Projekt:	Rekonstrukce Terminálu T3	
Objednatel:	Letiště Praha a.s.	
Předmět:	Pokyn k provedení změny (PPZ)	019

Komu: Letiště Praha a.s. Od: PORR a.s.

Stavební Objekt: SO 01

Předmět změny: Řezání a bourání šliců š. 250 mm ve stávající betonové mazanině podlahy pro založení nových příček. Průměr

Odkazy na výkresy : Příloha 1 - aktualizovaný HMG stavby, aktualizace čl.2.1 Smlouvy

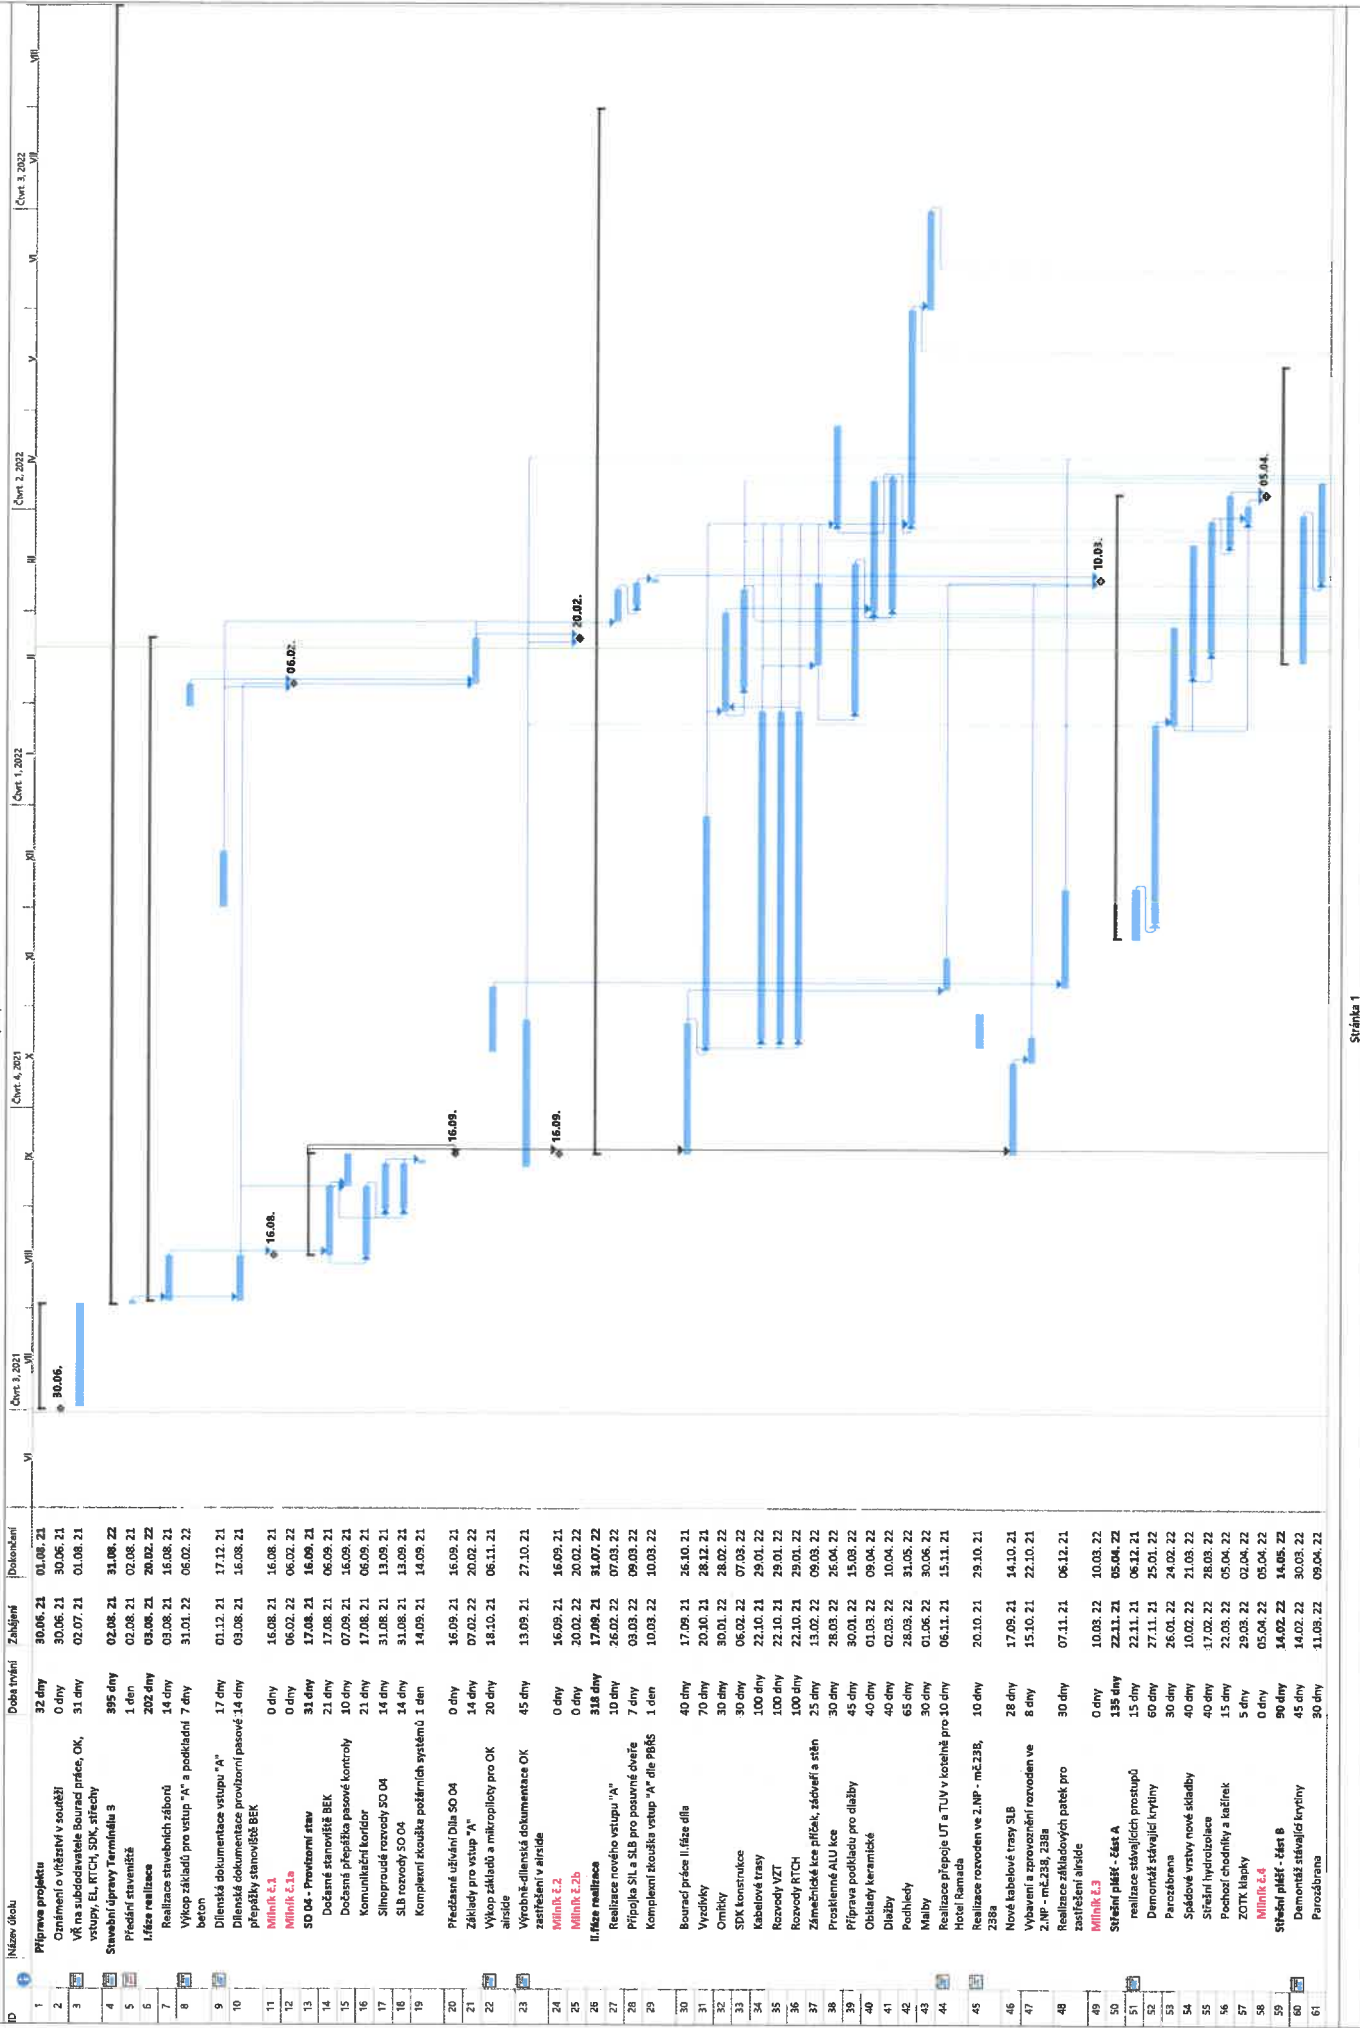
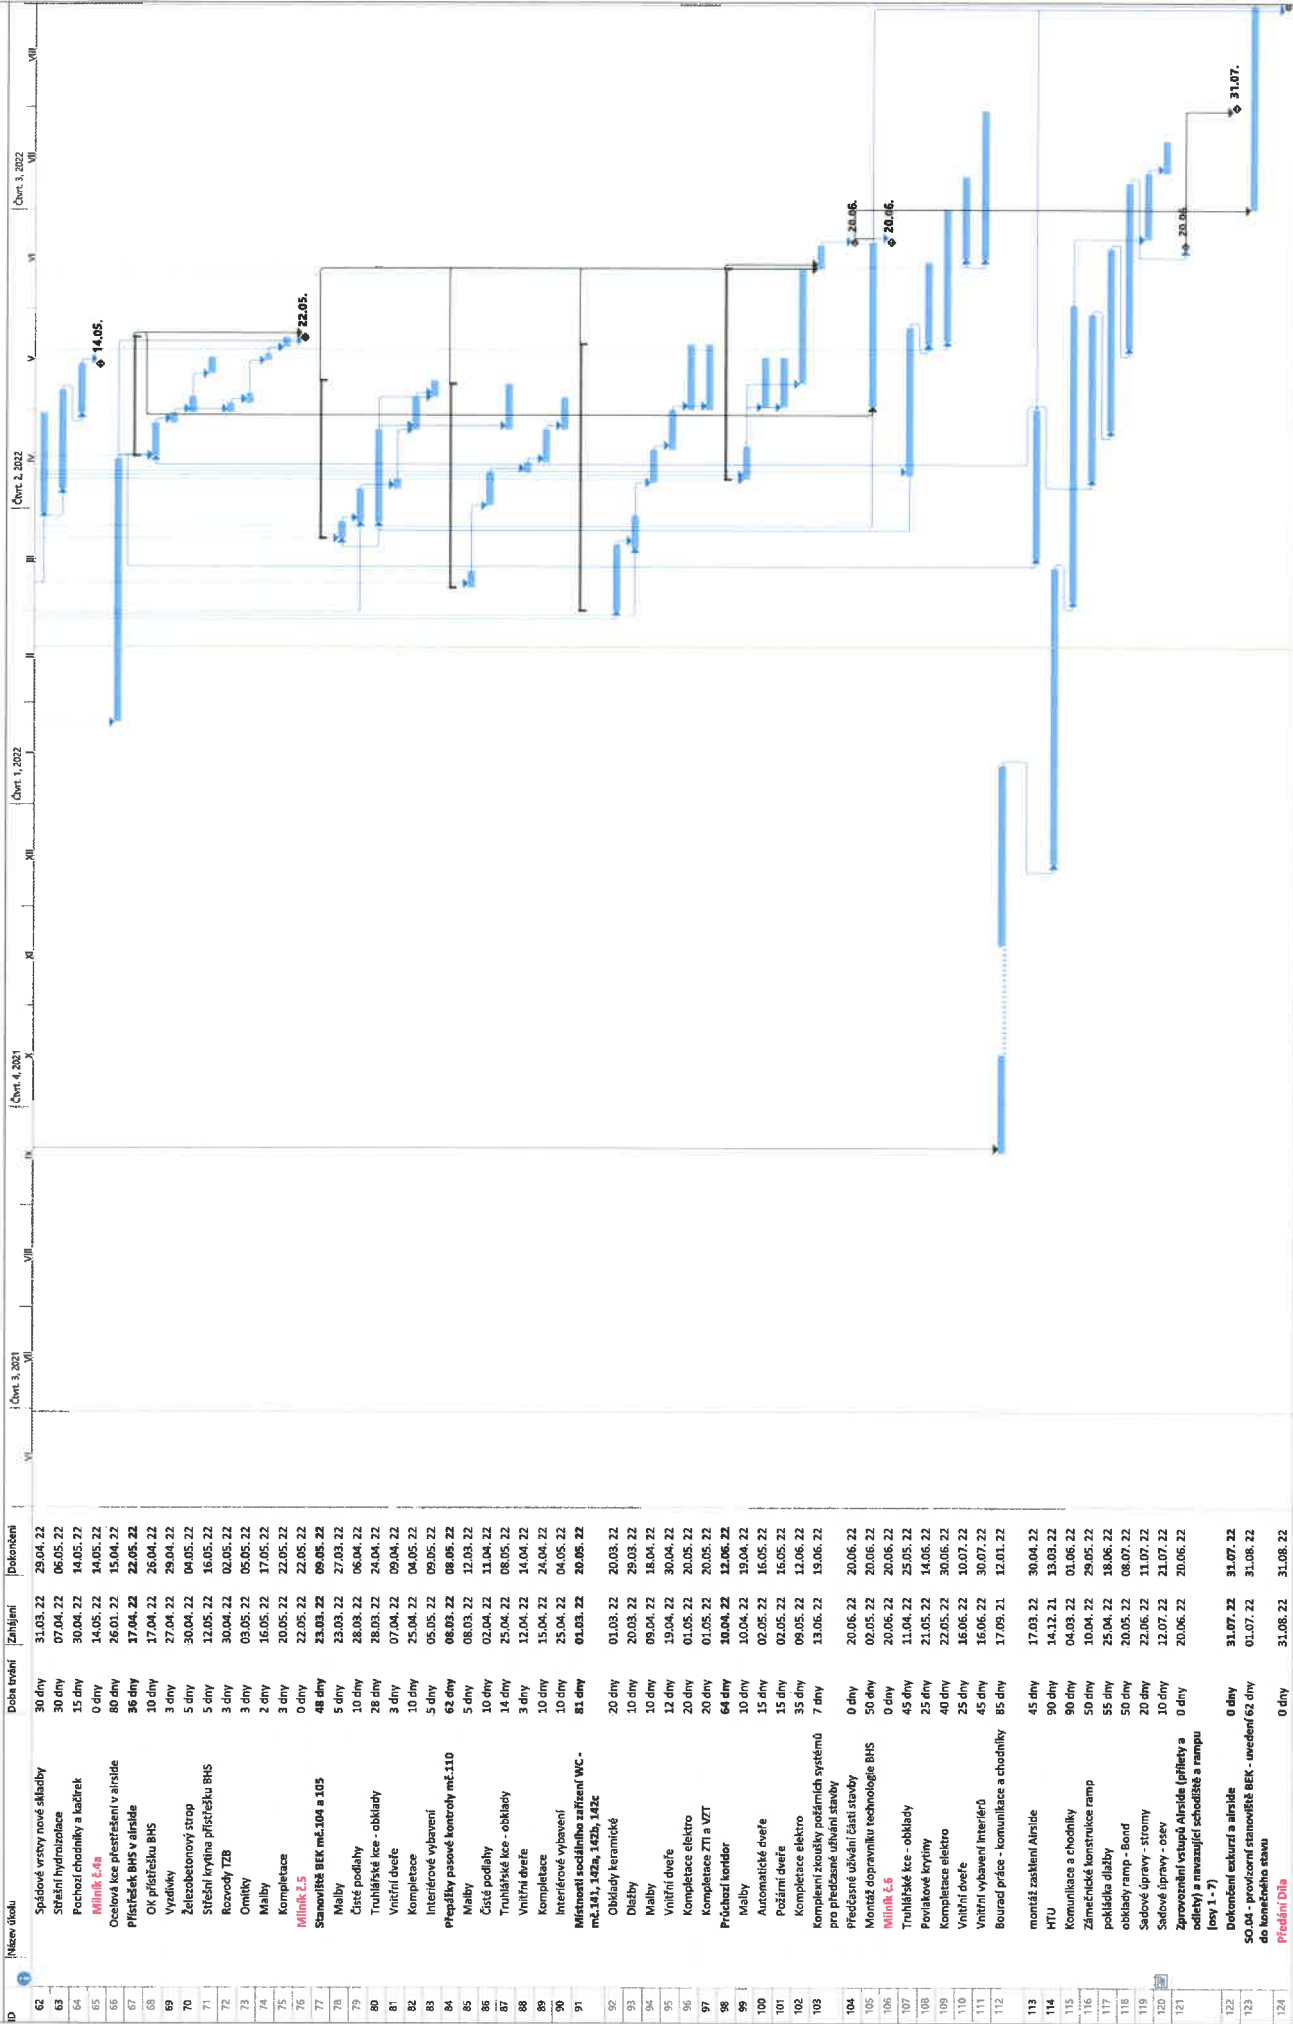
Předmět změny: Posun termínu milníků v čl.2.1 Smlouvy o Dílo

2.1 Dodavatel je povinen zahájit zhotovování Díla nejpozději do 2. 8. 2021 (den zahájení prací) a dokončit a předat Objednateli Řádně dokončené Dílo (s výjimkou čístopisů dokumentů dle čl. 2.5 Smlouvy) nejpozději do 31. 8. 2022, s tím, že Dodavatel je povinen postupovat při zhotovování Díla podle těchto Milníků:

2.1.1 Milník 1 – termín dokončení: 16. 8. 2021

Milník 1a – termín dokončení: 06.02.2022

2.1.2 Milník 2 – termín dokončení: 16. 9. 2021

Milník 2a – termín dokončení: 27.10.2021

Milník 2b – termín dokončení: 20.02.2022
